Solpanelställning, 0-85 grader, 1665x991x43, rev 1.0. Pat: 1300144-1

Tillägg stormbricka.

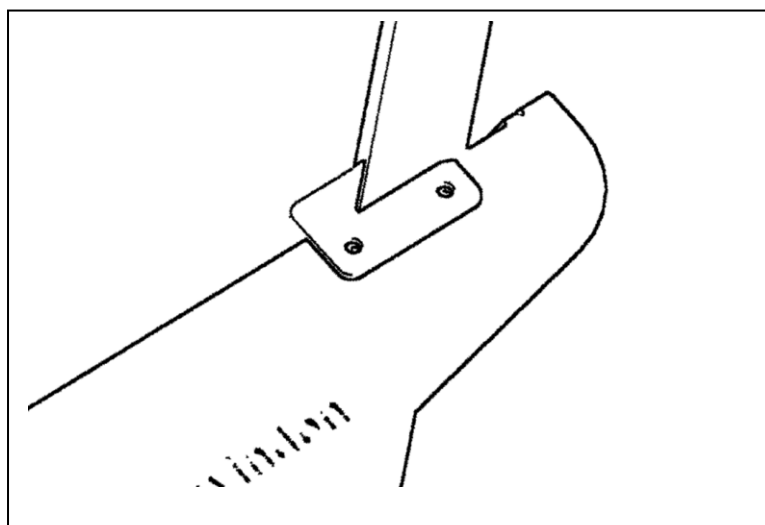
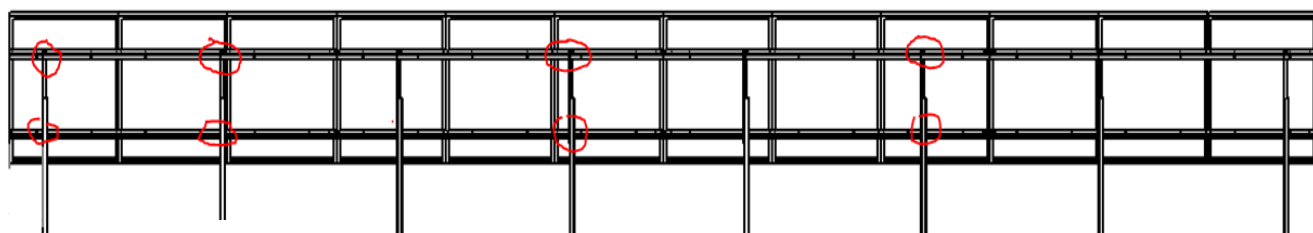
Stormbläck ska monteras där vindar kan överstiga 22m/s. Det ska monteras på skenhållaren både uppe och nere. Det ska monteras på varannan skenhållare förutom i ytterkanter där det ska monteras på de 2 första och de 2 sista i var rad. (Kolla på röda markeringar i bilden ovan) Vid risk för vindar högre än 30m/s kan dubbla stormbläck monteras för att öka plåttjockleken på skydden.
